## Commune de BOURBON-LANCY

# PLAN LOCAL D'URBANISME DECLARATION DE PROJET EMPORTANT MISE EN COMPATIBILITE N°1

Février 2022

## 2 – Additif au rapport de présentation

Figure 3 – Extrait de zonage du PLU en vigueur, périmètre de projet à considérer (en bleu) et évolutions du zonage (en rouge)

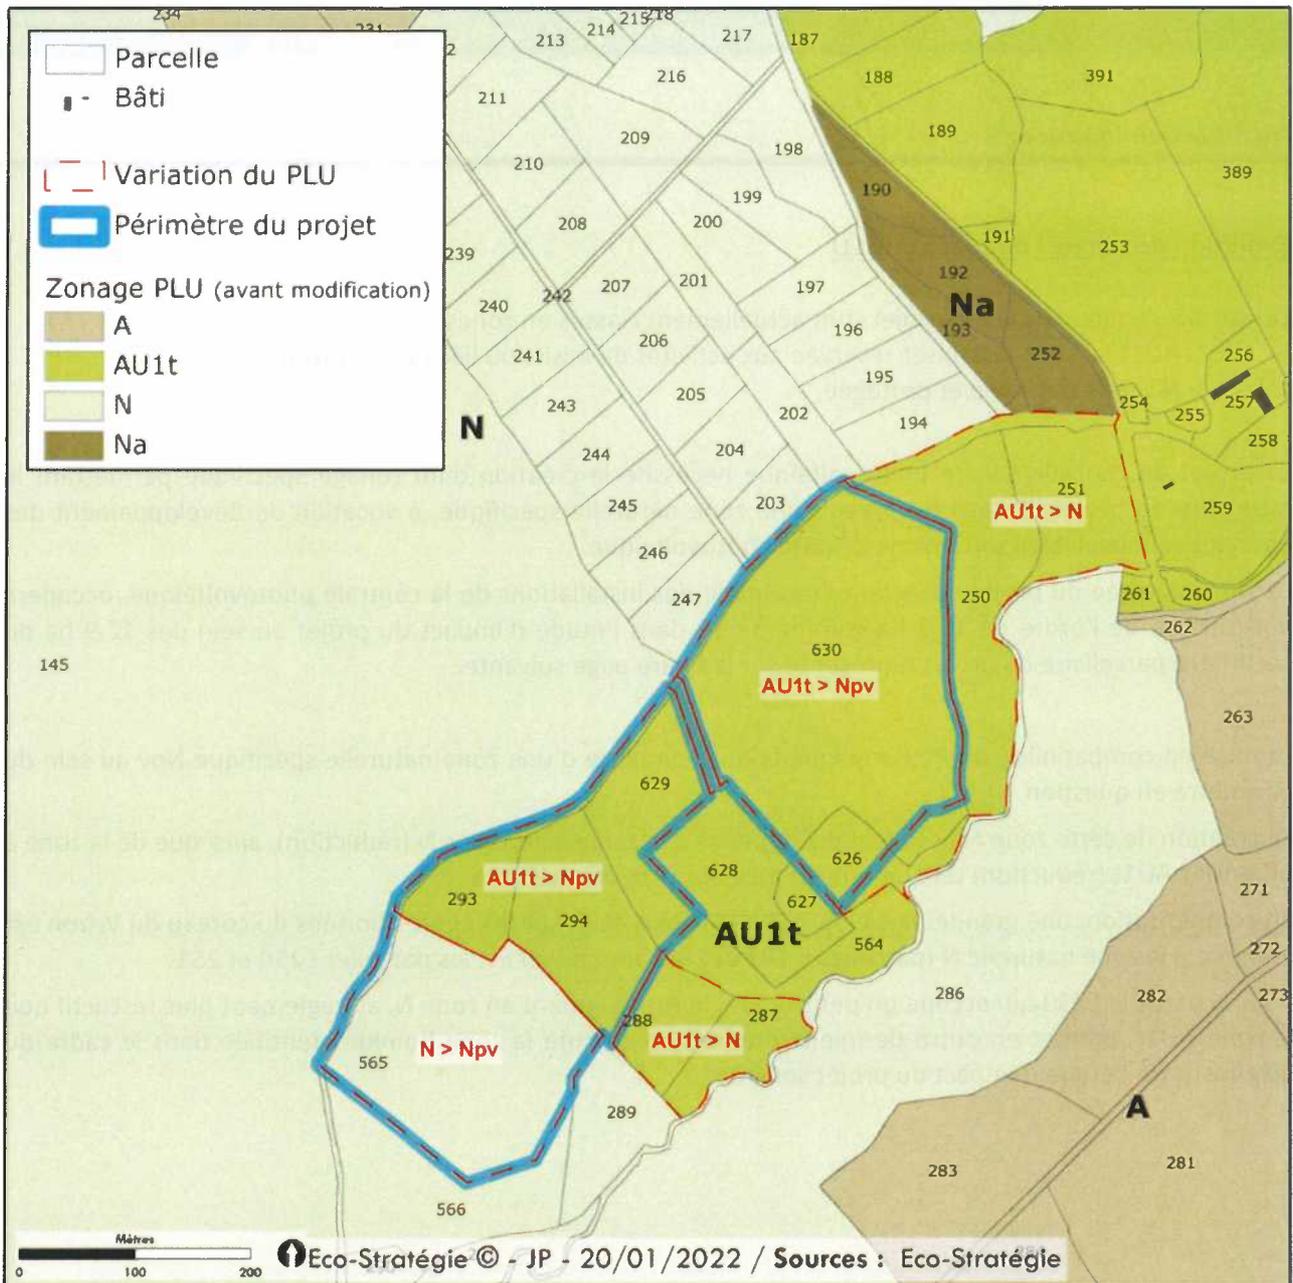
La mise en compatibilité du PLU implique la mise en place d'une zone naturelle spécifique Npv au sein du périmètre en question.

La création de cette zone Npv se fait aux dépens des zones naturelles N (réduction), ainsi que de la zone à urbaniser AU1t (réduction) tel que représentée sur la figure suivante.

En compensation, une grande partie du sud de la zone AU1t sur les pentes boisées du coteau du Vezon est intégrée à la zone naturelle N (parcelles E 287 et 288) ainsi qu'à l'Est les parcelles E250 et 251.

Figure 5 – Evolution des EBC dans le cadre de la mise en compatibilité du PLU

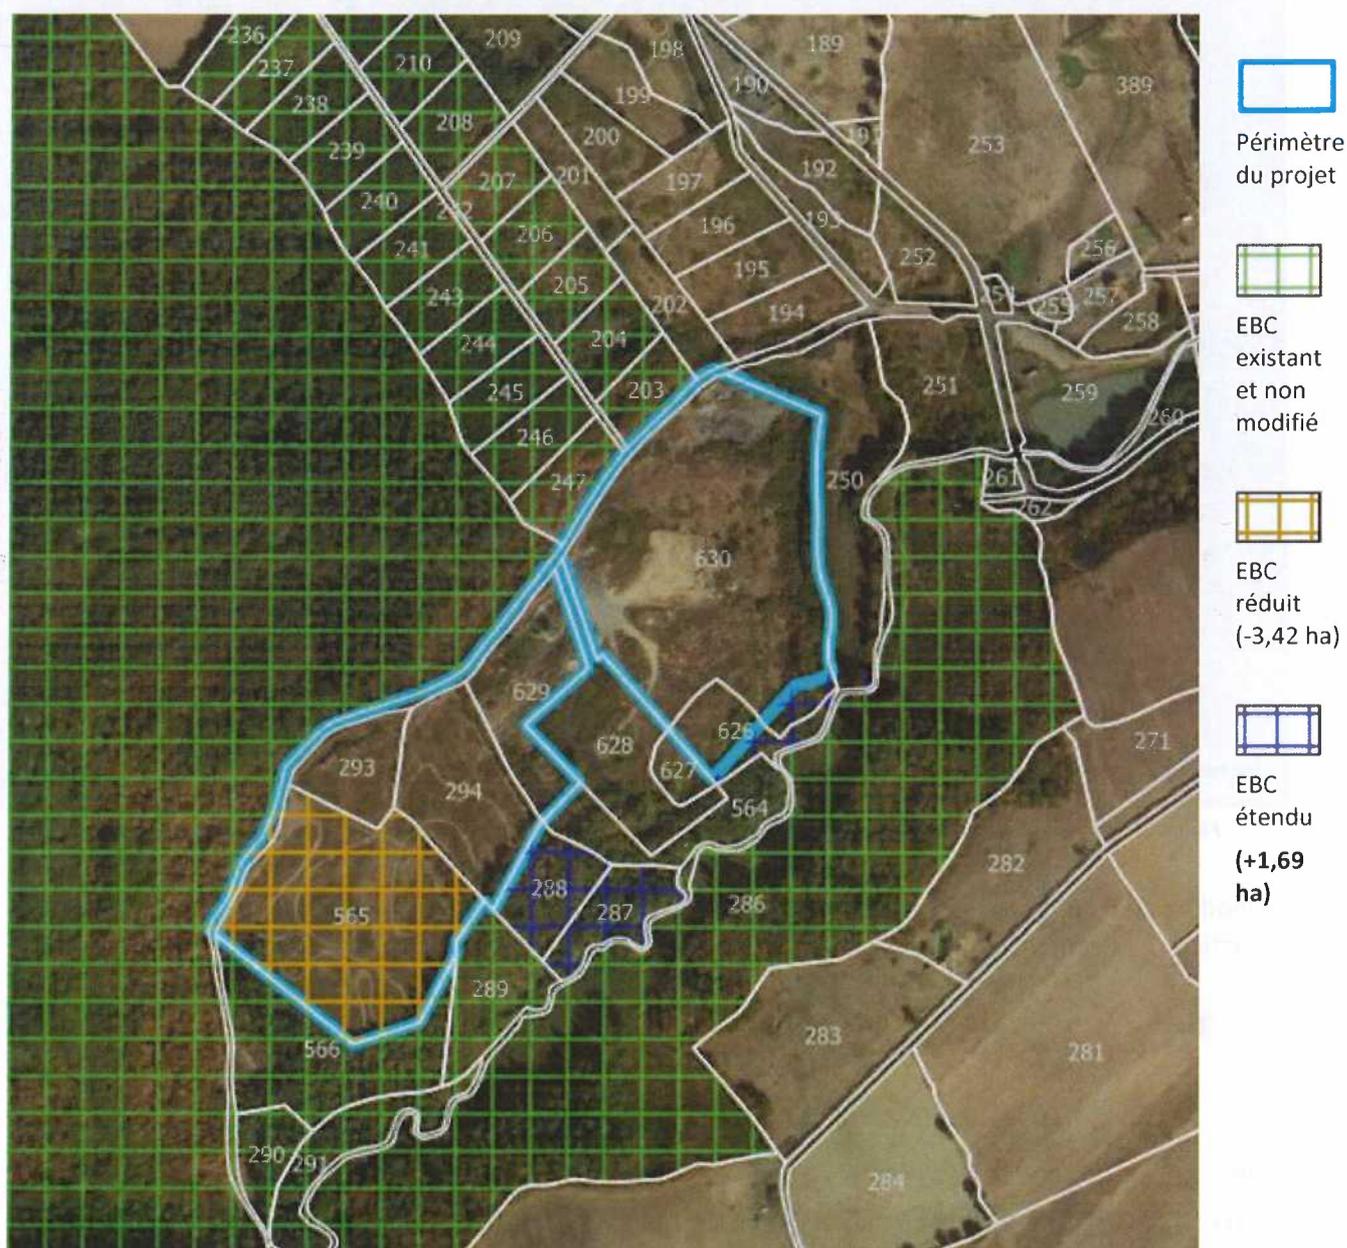
La mise en compatibilité du PLU nécessite une réduction du périmètre d'EBC sur ce secteur de 3,42 ha (en orange sur la figure suivante). Il convient de préciser que les terrains en question ne présentent aucunement un caractère boisé. La réduction de cet EBC n'engendrera donc pas de suppression de boisement existant.

Une part de la frange sud du périmètre de projet, en zone AU1t, a été intégrée à la zone N. En lien avec cette évolution de zonage, les terrains reclassés en N et présentant un caractère boisé (soit 1,69 ha), bénéficient d'une extension de l'EBC (en bleu sur la figure suivante).

La mise en compatibilité conduit à une **réduction nette des superficies en EBC de 1,73 ha**. Toutefois, au-delà de cette approche comptable stricte, force est de constater que la réduction porte sur des espaces non boisés, alors que l'extension du classement protège des boisements existants.

## Evolution de l'ensemble des éléments de zonage avant et après mise en compatibilité

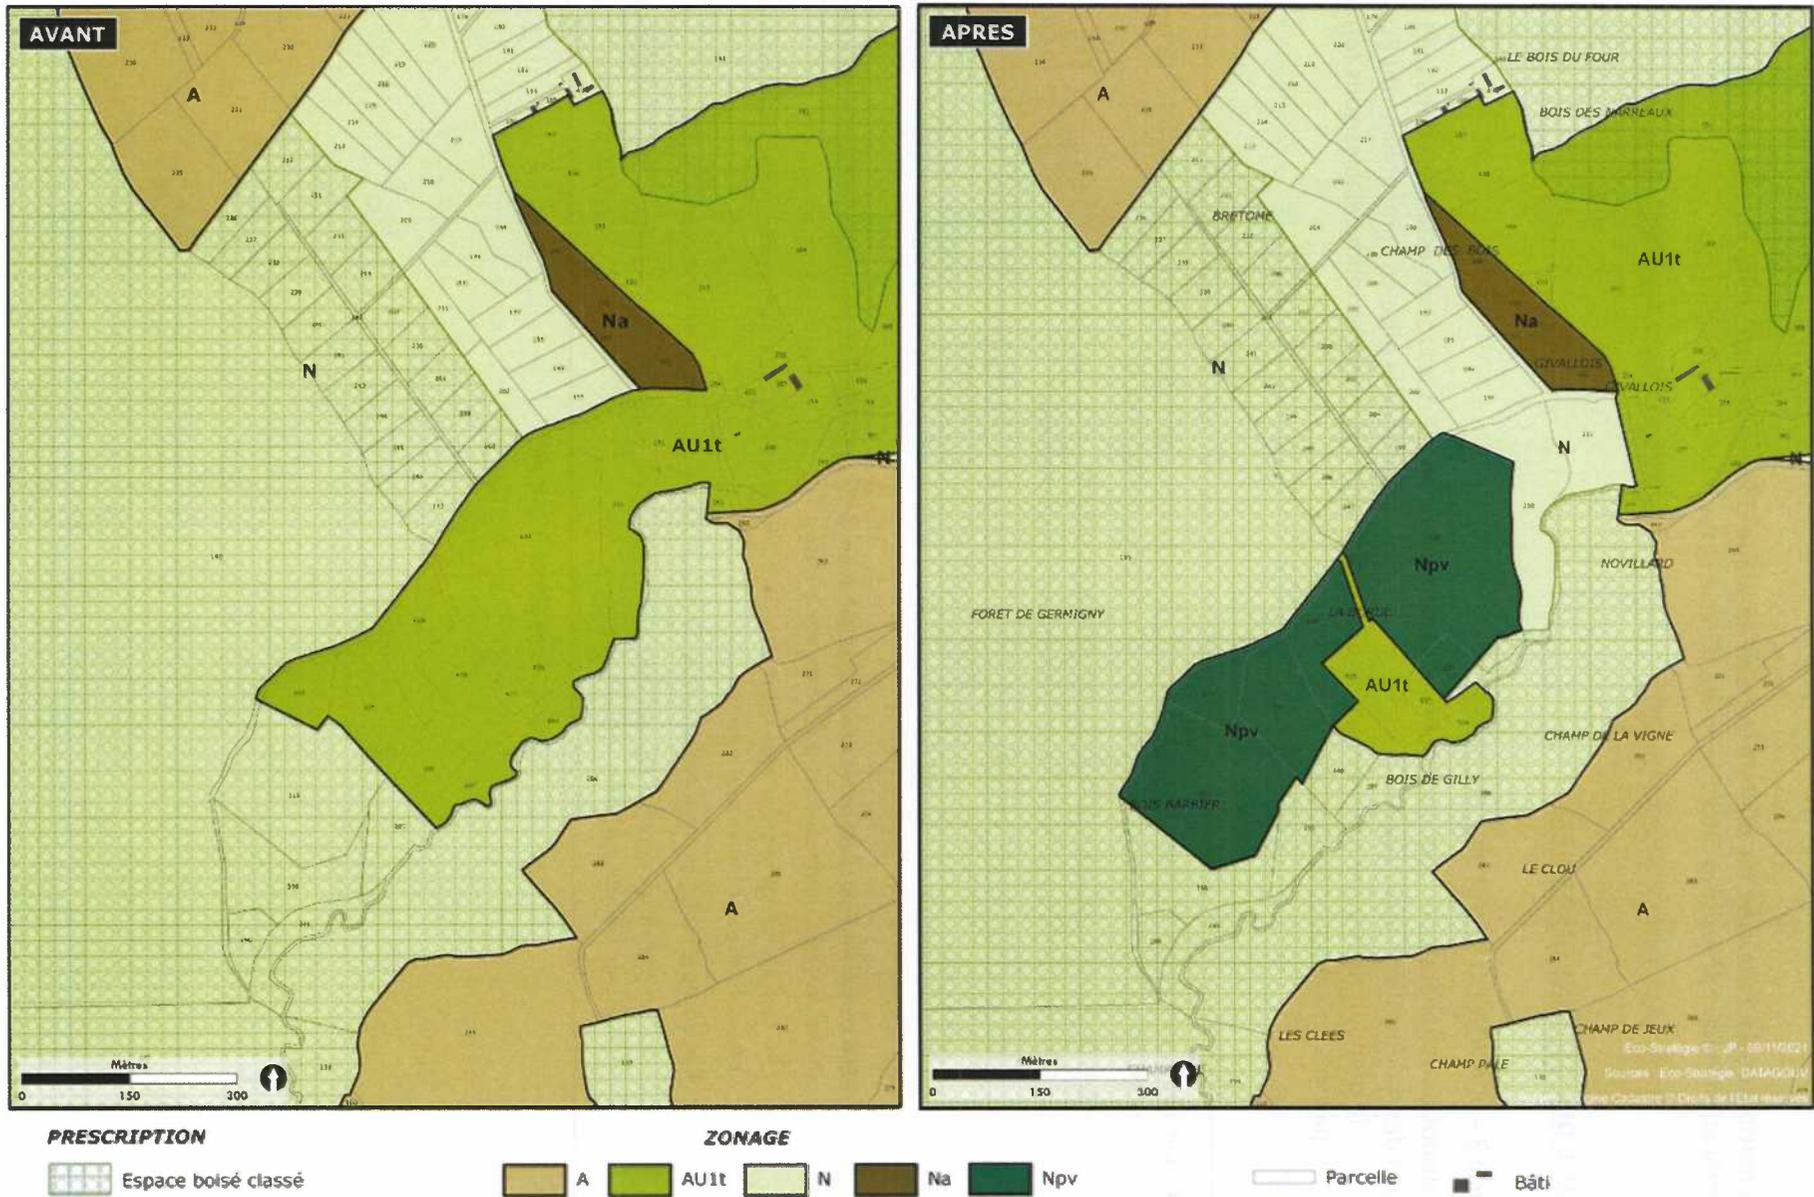
La création de la zone Npv au plan de zonage implique d'intégrer cette zone au règlement écrit. Les modifications engendrées sont mises en rouge dans le corps du règlement ci-après :
